改善箇所説明図

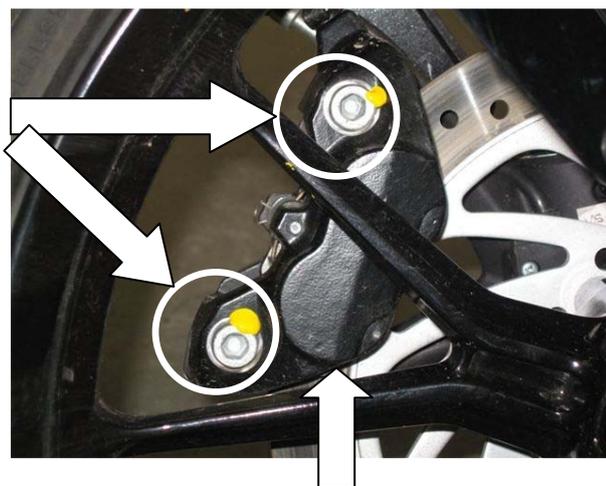
基準不適合発生箇所

前輪制動装置のブレーキキャリパーにおいて、ブレーキキャリパーの組み付けボルトのトルク値が不適切なものがある。そのため、そのままの状態で使用を続けると、ブレーキフルードが漏れ、油圧が減少し、制動力が低下する恐れがある。

改善の内容： 全車両、ブレーキキャリパーの組み付けボルトを適切なトルク値で増し締めする。

識別： 作業完了後、組み付けボルトに黄色のペイントマークを塗布する。
